DESIGNATION	EVAP0 D8P 1.23.7 CAG TD 146
-------------	-----------------------------

N° PLAN - REFERENCE	IND.
657742F	H

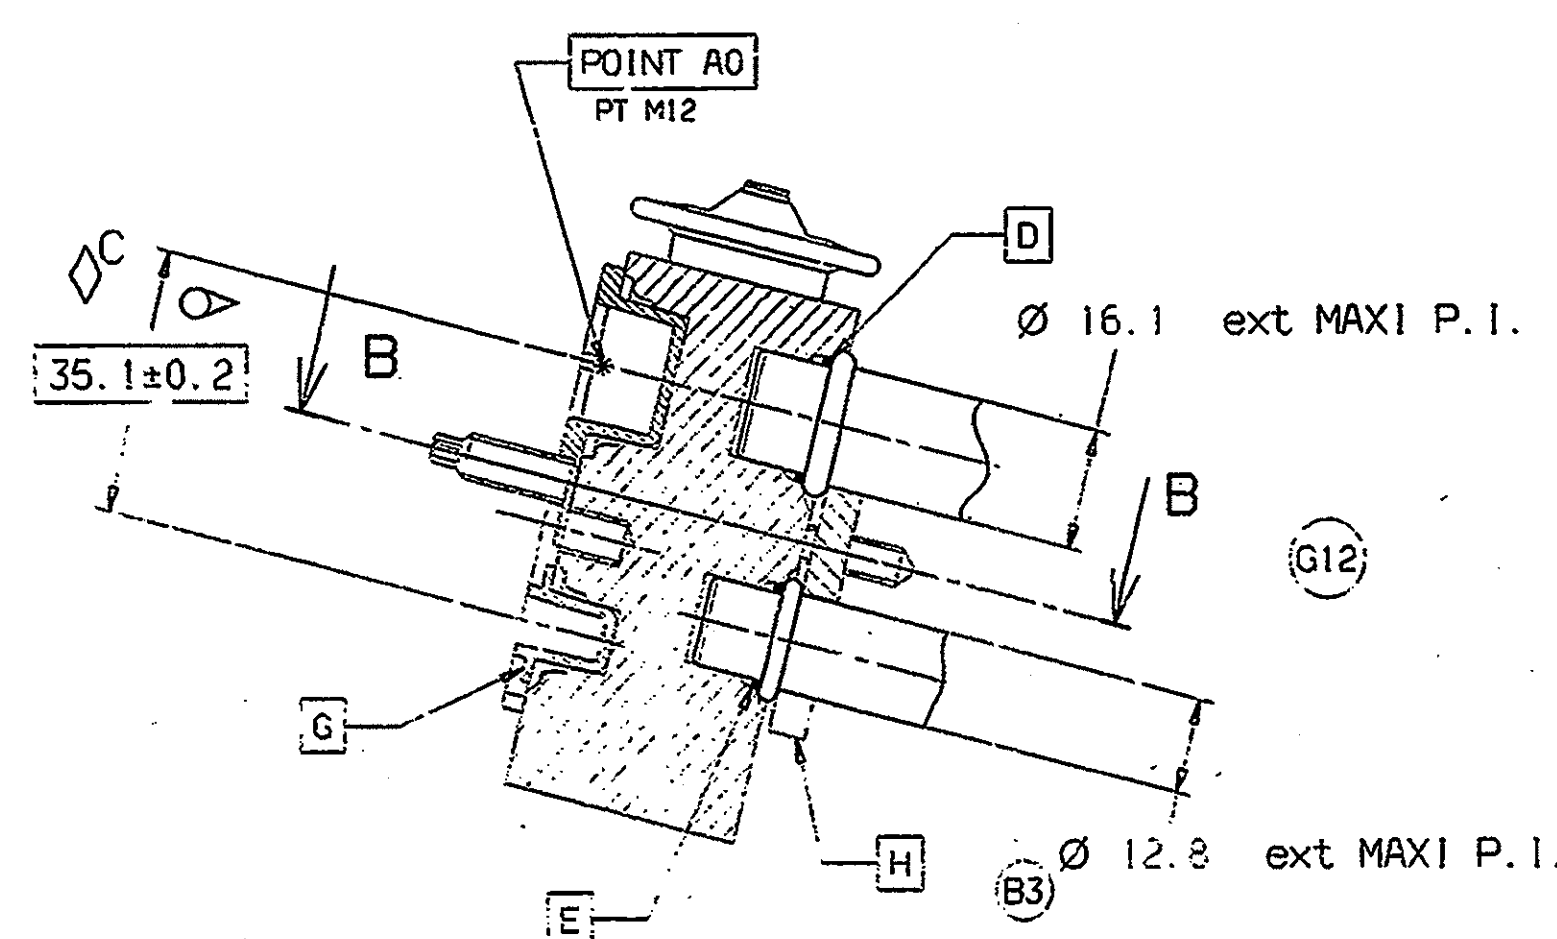
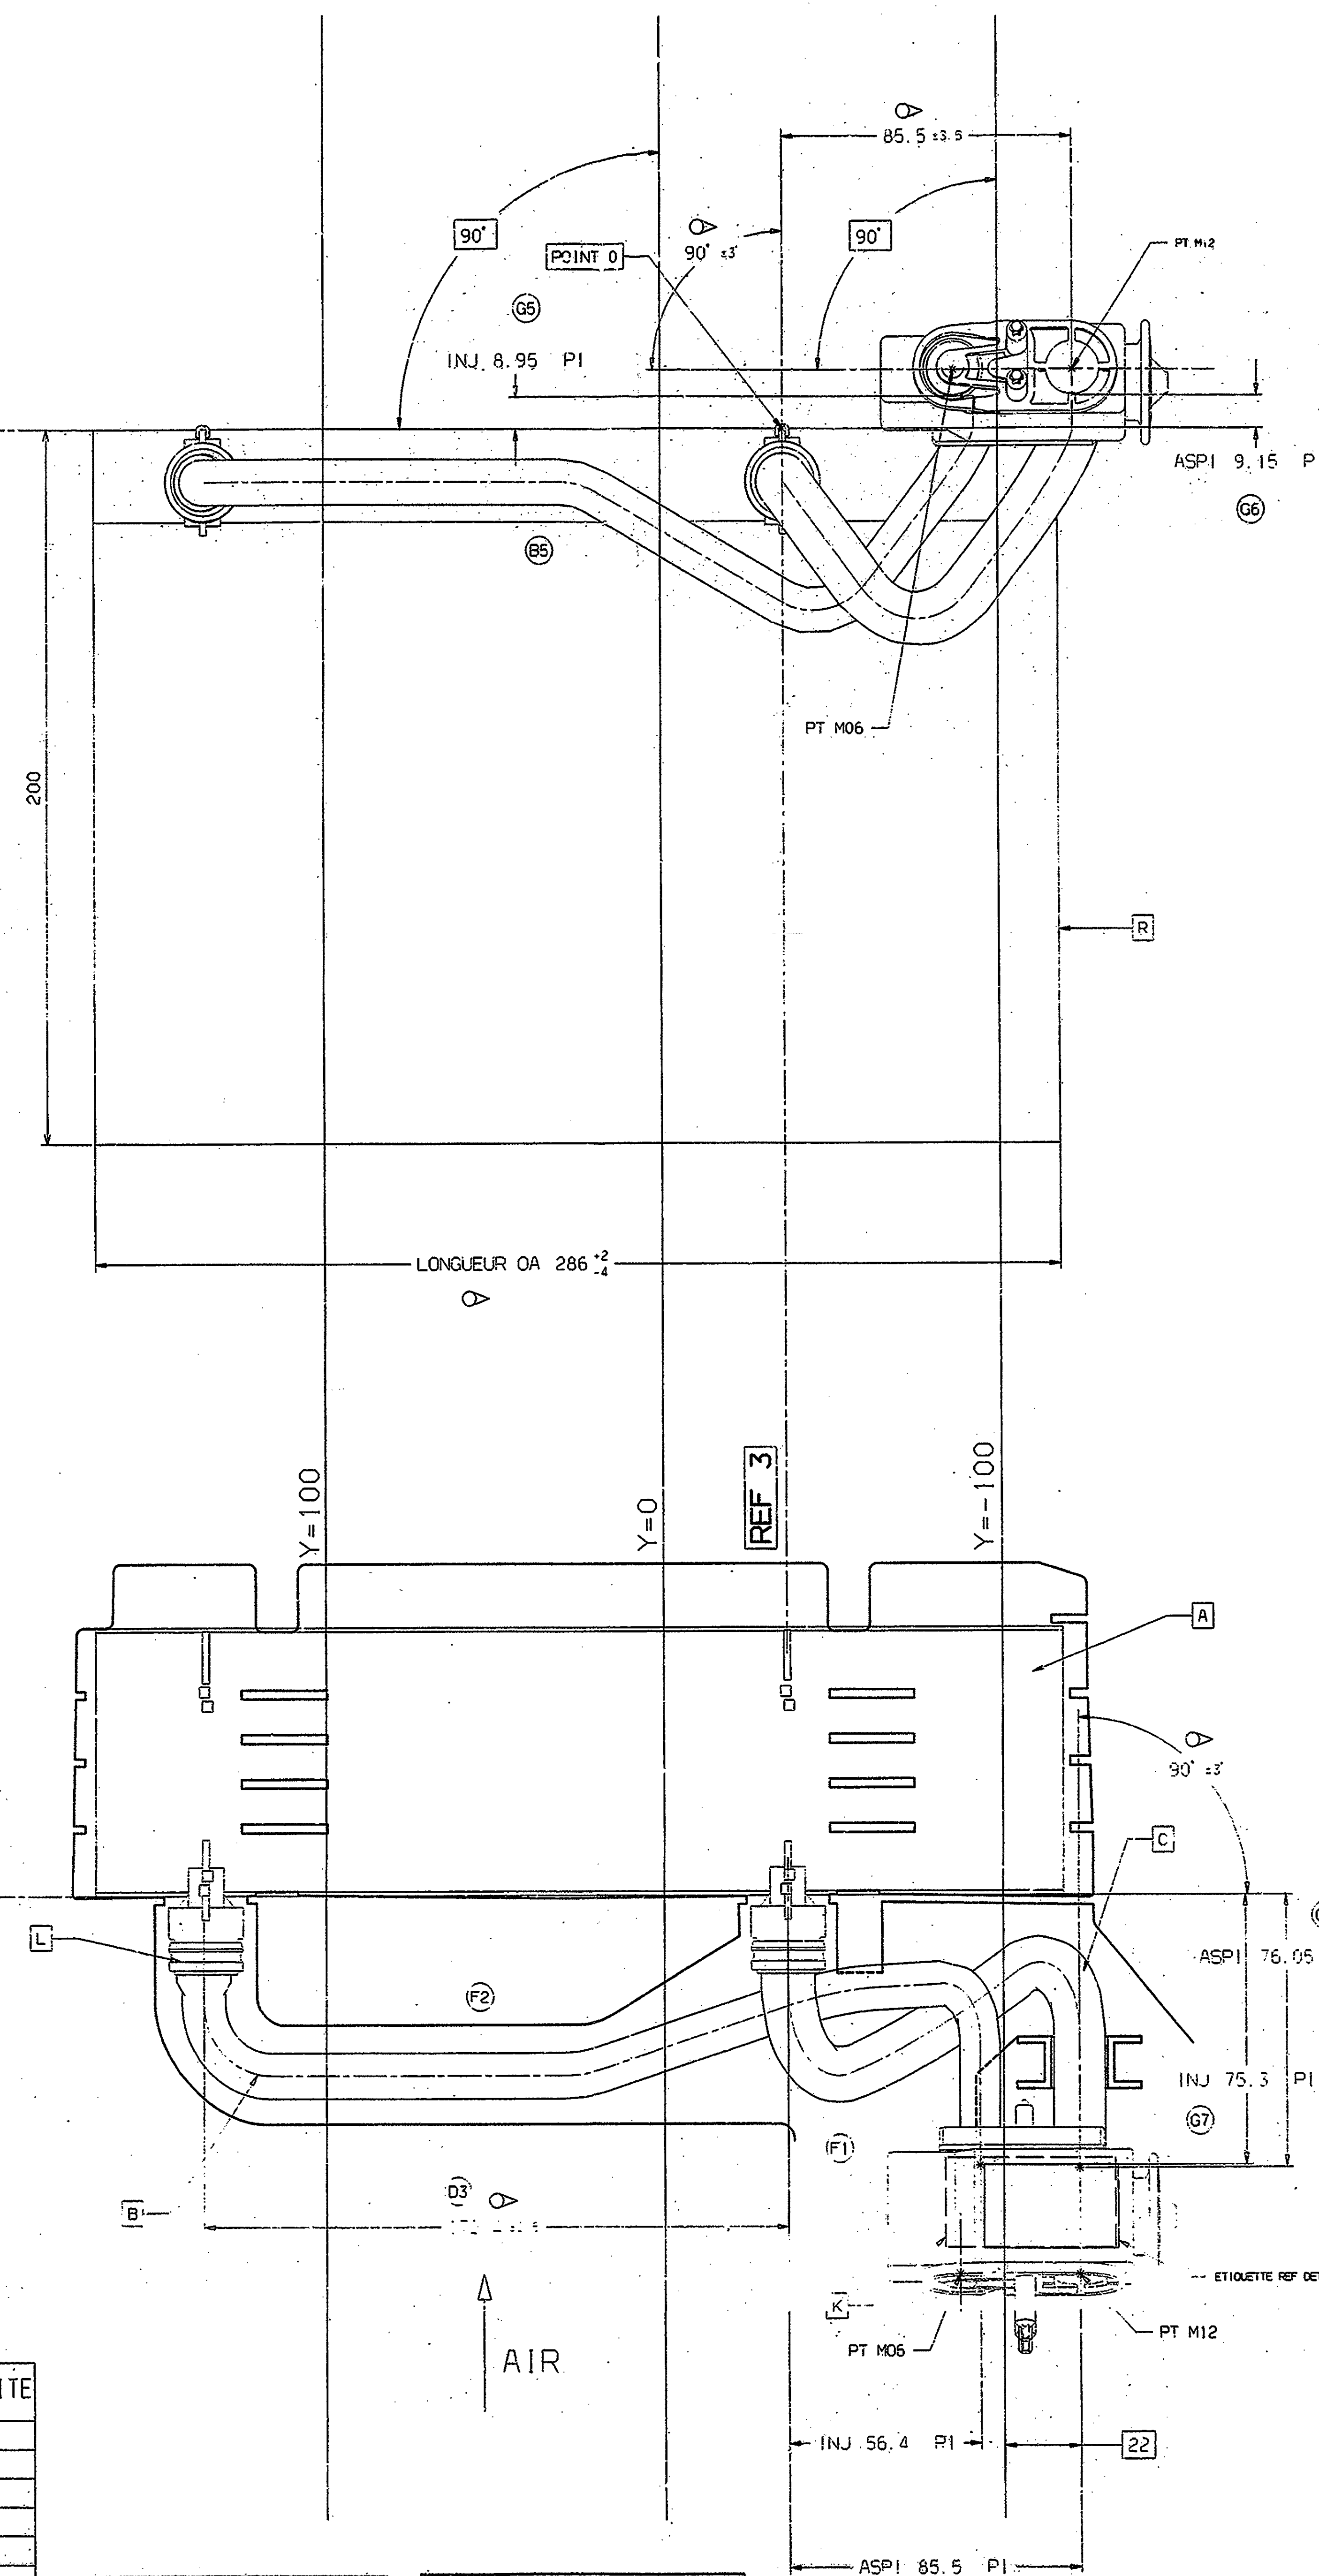
IND	PRO	AT	DATE	REPAR	REMARQUE	MON	PAN
A			10.12.56		CREATION REFERENCE SERIE SUIVANT PLAN 212208P07 - MODIF PARCOURS TUBULURES A AJOUT NOTA 16.	LE JEUNE	
B	CHENEVAL	(13.05.97)		H5 (61)	-DETENDEUR SOUS-HO REMPLACE PAR DETENDEUR 03 NIMIROLO REF 654437N.	LE JEUNE	PETIT
	CHENEVAL	(09.09.98) (02.09.97)		L8 (62)	-MODIFICATION DE LA LIMITE DU TRAITEMENT DE SURFACE		
				L5 (63)	-BRIDE FERMEE REMPLACEE PAR BRIDE T023 EN ACIER EPASSIERE 5mm.		
C	MAU	14.04.97		O8 (64)	-AJOUT DE LA NOMENCLATURE SUR LE PLAN.	LE JEUNE	PETIT
				C1 (65)	-MODIFICATION DU CHEMINEMENT DES TUBULURES		
				O3 (66)	-AJOUT COTE LONGUEUR DROITE= 28.5mm ET		
				B4 (67)	-AJOUT Ø TUBE ASPI=15.875x10.1.

(68)	-AJOUT CADRE VALIDATION CLIENT		
				C3 (69)	-COTE DE 21.7 DEVIENT 22.		
				C1 (64)	-COTE DE 70.5 DEVIENT 70.		
				E4 (64)	-COTE DE 26.4 DEVIENT 26.7.		
				O3 (68)	-COTE DE 8.8 DEVIENT 1.1.		
				M2 (66)	-AJOUT DE L'INDICE SUR NP1001.		
				P2 (66)	-MAJ DU COUPLE DE SERRAGE ECROU SUR GOUJONS AUTORISEE = 6NM MAXI.		
				O2 (66)	-NV ETIOUETTE ETAIT NP10006.M DEVIENT NVV 10110.C.		
				K5 (66)	-AJOUT COUPE DETENDEUR		
D	C312288 (ON L8) ON 11/97			(60)	-MODIFICATION DU SETTING SUR DETENDEUR 654437N (2.0/2.7) QUI DEVIENT 655701P (2.06/2.77).	LE JEUNE	PETIT
	MAU			L1 (60)	-CHANGEMENT DE CDC: STE962093489 IND OR DEVIENT 5F.080.050 DU 15/05/96		
				L12 (60)	-AJOUT COTE DE 172.422.5 AVEC C>		
				M1 (60)	-AJOUT C> SUR COUPE DE SERRAGE QUI DEVIENT 4.540.5 M.		
E	C312291 (ON L8) ON 16/98			N (60)	-MODIFICATION DU CIRCUITAGE DE L'EV2PO 2.577/8.5 DEVIENT 6.577/7.5	LE JEUNE	PETIT
	MAU	20/04/98		L12 (62)	-AJOUT COTES D'ENCOMBREMENT SUR

L13	TUBULURE D'ASPIRATION		
F	C312293 (ON L8) ON 16/98			M1 (71)	-MODIFICATION DE LA FORME DU TUBE D'ASPIRATION SUITE A PROBLEME DE PROXIMITE BOITIER CONSTANTE SUR LE MODELE 3D DU BOITIER INFIEUR 650893F.	LE JEUNE	PETIT
				L10 (72)	AJOUT PROXIMITES BOITIER		
G	D30408 (ON L8) D30602 (ON L8) ON 12/07/99				MODIFICATION DES POINTS M12 ET M06 SUR VUE DROITE	RIDRAY	PETIT
				G1 G14	COTES DE 105.633.5 ET AJOUT 104.633.5		
				G2 C12 ET	16.543.5 ET AJOUT 14.643.5		
				G3 C11	71.531ET 71.531		
				G4 C11	120.271ET AJOUT 122		
					SUR VUE FACE		
				G5 C11	11NJ 8.95 PI ETAIT 6.9		
				G6 C14	ASPI 9.15 PI ETAIT 7.1		
					SUR VUE DESSUS		
				G7 M14	11NJ 75.3 PI ETAIT 73.7		
				G8 L14	ASPI 76.05 ET AJOUT 74.4		
				G9	SUPPRESSION PT F02 ET COTES ATTACHEES		
				G10	SUPPRESSION COTES /REP VEHICULE		
					SOIT 26.7. 81.1. 36.7 ET AJOUT POINT 0		
				G11	SUPPRESSION CARACT. CRITIQUE CLIENT		
					SUR COTES 22. 71.53. 20.27

G12 K6	AJOUT Ø 16.1 ET 8.2 MAXI SUR COUPE DET.		
				G13 P1	AJOUT Ø 17 DINOS MOT		
					AJOUT TABLEAU CARACT. CRITIQUE N1 ET N2		
H	L50001	06/02/01		H1	CHANGEMENT DE JOINTS DETENDEUR JOINTS PAKKER ETAIENT JOINTS BRUKS NOIR	RENOUVEAU FOURN	
				G6	REF 658243K ETAIT 603930E		
				G6	REF 658244P ETAIT 603331U		
				H2 G6	BRIDE ZINGAGE BLANC ETAIT VERT
